Deel	P 300	Groep	20
Betreft	toepassing van loodvrije brandstof	NL	NO. 301
			Datum

Service Bulletin

880414

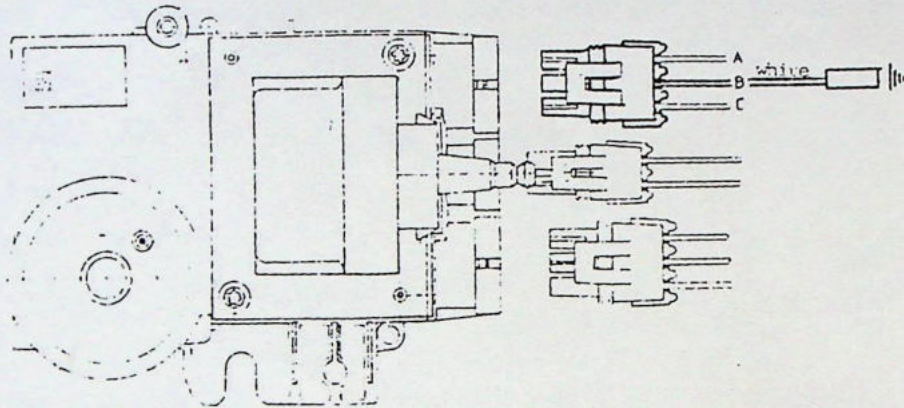
* Monteer het kabelboompje (o/n 3209295-9) in overeenstemming met onderstaand schema.

MOTORTYPE	MODELJAAR	MIN. RON	WIJZIGING
B14.2E, 3S	81/82/83	95	stel ontsteking af op 2 gr.
B14.3E	82/83	95	stel ontsteking af op 6 gr.
B14.3E, 4E, 4S	84/85/86	96	verbind B aansl. met massa*
B14.4S met C.V.T.	84/85	95	geen modificatie noodzakel.
B14.40	85/86	91	geen modificatie noodzakel.
B19A.E (854/984)	81/82	95	stel ontsteking af op 5 gr.
B19A.S (906/982/568)	81/82/83	95	stel ontsteking af op 5 gr.
B19A.E (552/566)	83	95	monteer twee koppakkingen
B19E.E/S (556/554)	83	95	monteer twee koppakkingen
B19A.E/S (660/658)	84	95	monteer twee koppakkingen
B19E.E/S (864/862)	84	95	monteer twee koppakkingen
B200K.E/S (624/622)	85/86	95	monteer twee koppakkingen
B200K.O (928)	85/86	93	geen modificatie noodzakel.
B200E.E/S (628/626)	85/86	95	monteer twee koppakkingen
B200E.O (938)	85/86	95	geen modificatie noodzakel.
B200E.A (942)	86	91	geen modificatie noodzakel.
B200F (778)	86	91	geen modificatie noodzakel.
